「文献調査段階の評価の考え方（案）」 のパブリックコメントでいただいた 御意見のうち技術的な内容について

2024年2月13日

資源エネルギー庁 電力・ガス事業部

図6 「避ける」基準への該当性の確認の仕方の基となる情報具体化において参照する事項

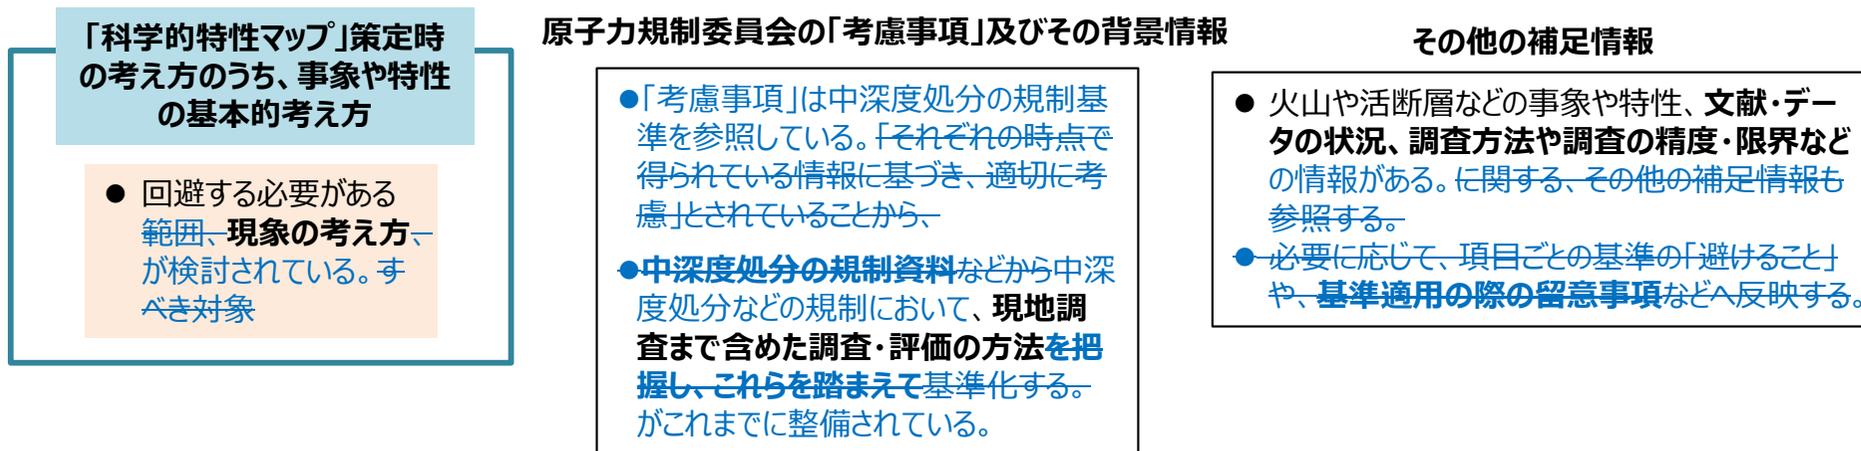
1. 中深度処分における考え方との関係性をわかりやすくするための修正

P8の本文及び図6（青字が修正箇所）

具体化に当たっては、「避ける」基準策定の際に参照することとした、~~図6に示す、~~①「科学的特性マップ」策定時の考え方のうち、事象や特性の基本的考え方、②原子力規制委員会の「考慮事項」及びその背景情報、及び③その他の補足情報を参照する。~~を基に、これらは図6に示すように、確認の仕方の具体化にも参照すべき内容を含んでいる。「避ける」基準への該当性の確認の仕方を予め具体化しておく。~~

図8 断層及びその周辺の構造の概念図 (Choi et al. 等を基に作成)

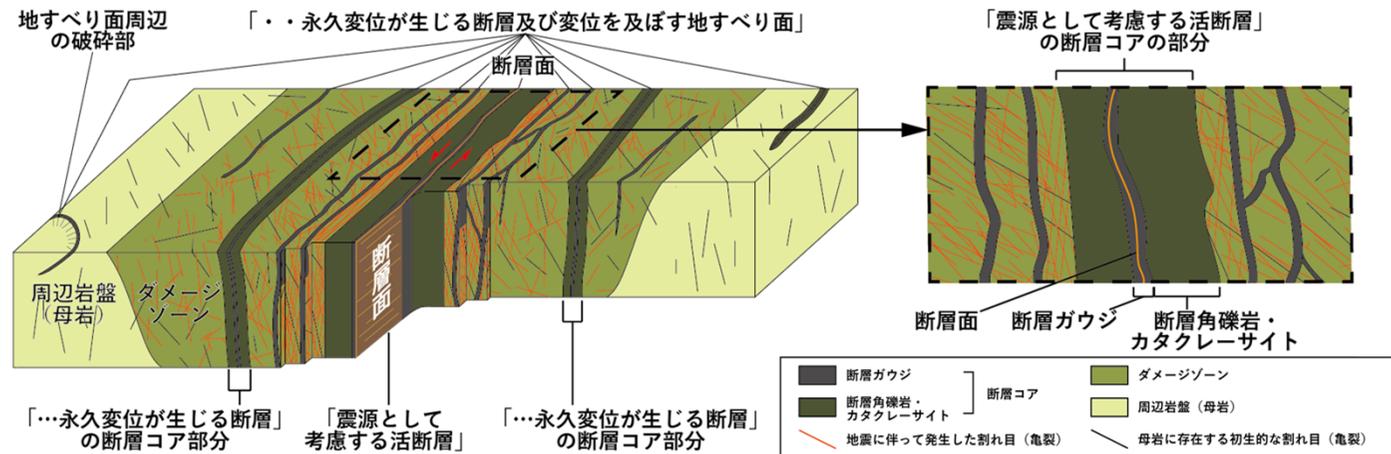
2. 断層の基準化の考え方について説明を追記

P11の本文及び図8 (青字が修正箇所)

- 「地表における延長がおおむね10km以上」を「規模が大きい」の目安とする理由が不明である。
- ダメージゾーンの規模が過少評価；ダメージゾーンは数十km以上ではないか。
- 「破砕帯の幅として断層長さの100分の1程度」が学問的に間違いであることは2016年の熊本地震、2018年の北海道胆振東部地震でも明らかである。

前者の観点から避ける場所の基準を策定するに当たって、断層とその周辺の構造を考える。震源として考慮する活断層及びその周辺に分布する永久変位が生じる断層について、断層面を中心としてその周りに断層コアがあり、その外側にダメージゾーンがあるという構造を図8に示している。断層面と断層コアは断層活動による変位の大部分を賄う領域である一方で、ダメージゾーンは断層コアに比べて、断層活動による変位の程度が非常に小さい領域であり、周辺岩盤（母岩）よりも割れ目（fracture）などの二次的な構造が発達し、透水性が大きい。断層コアの寸法は、断層の変位量に応じて幅広い値を取ると考えられている。一方、「考慮事項」に示された、変位を及ぼす地すべり面については、震源として考慮する活断層及びその周辺に分布する永久変位が生じる断層とは異なるものの、面に沿って粘土や角礫岩等（地すべり起源の破碎岩）が形成されるため、これを断層コア相当とする。「考慮事項」に示された、「規模が大きい断層」についても、断層コアの部分があると考えられる。

文献調査段階の評価の考え方において、「規模が大きい断層」の目安は、「大規模地下施設とそれを取り巻く地下地質環境に著しい影響を及ぼす可能性のある断層の規模と考えられること」等を理由に、地表での分布長がおおむね10km以上のものを網羅的に抽出した文献を参考に、「地表における延長がおおむね10km以上」とする。

図10 侵食に関する具体的な判断事項

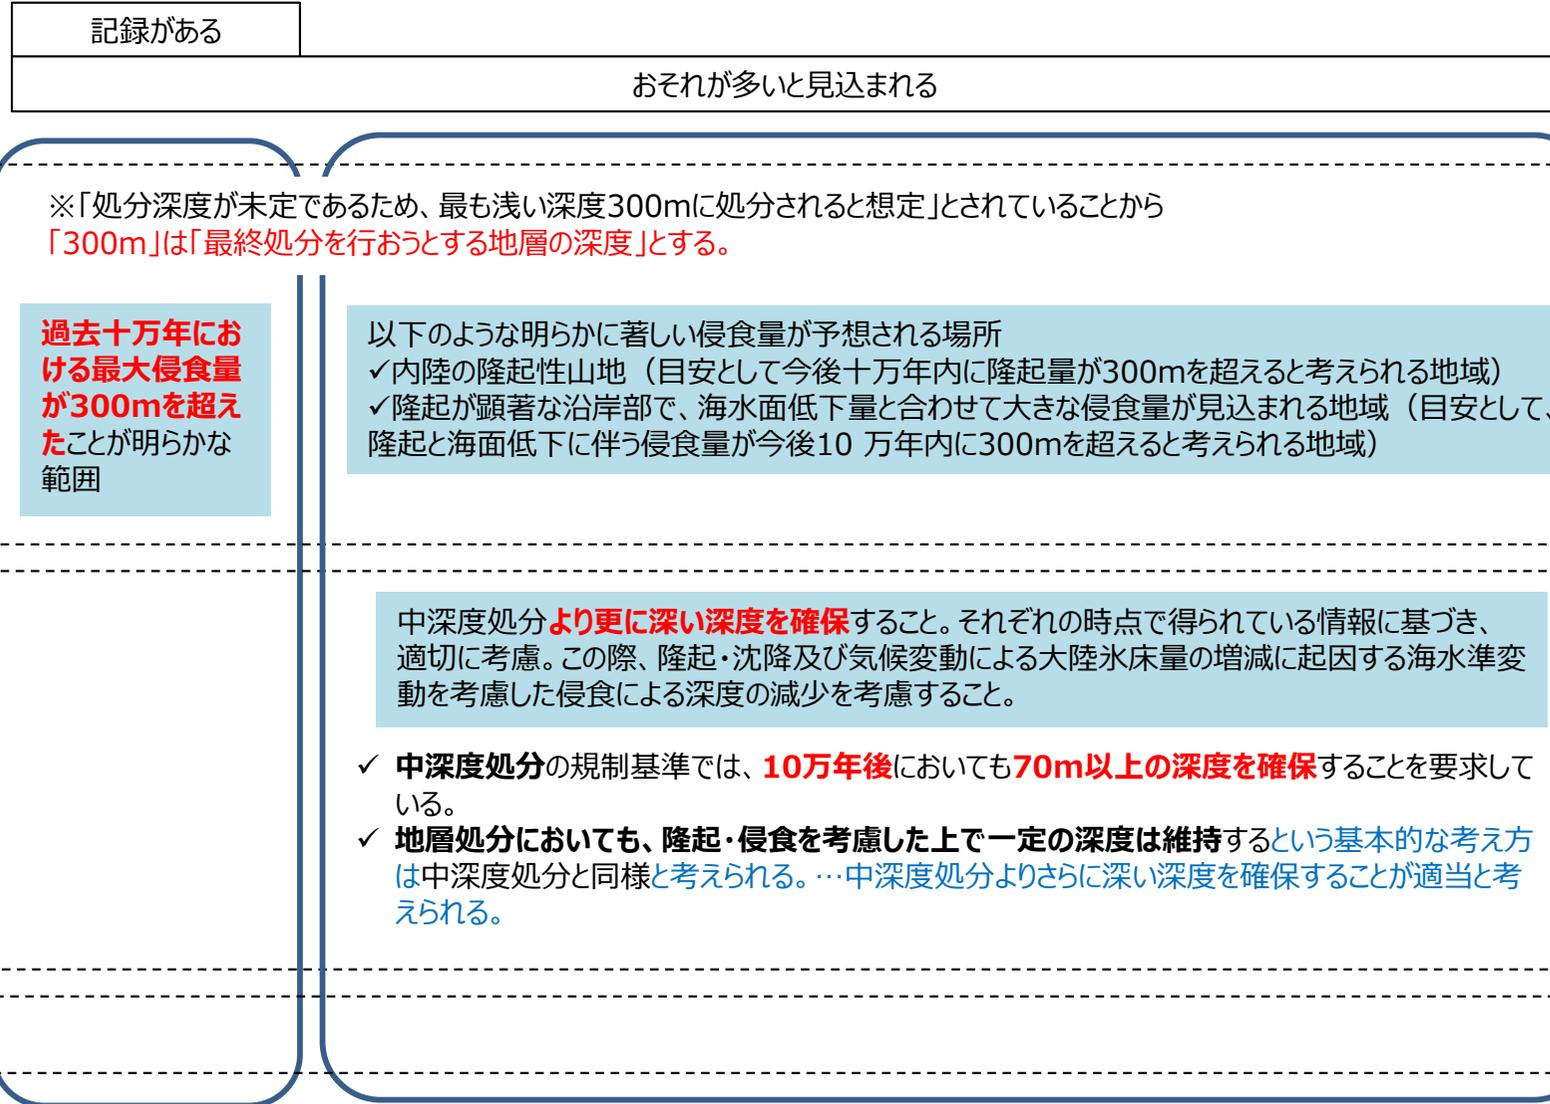
1. 中深度処分における考え方との関係性をわかりやすくするための修正

P16の図10 (青字が修正箇所)

- 「侵食による深度の減少を考慮すると、10 万年後程度において、最終処分を行おうとする地層について、70mより更に深い深度を確保できない。」場所を避けることについて、期間と深度の考え方が別々の根拠に基づいているように見える。その考え方を示すべきではないか。
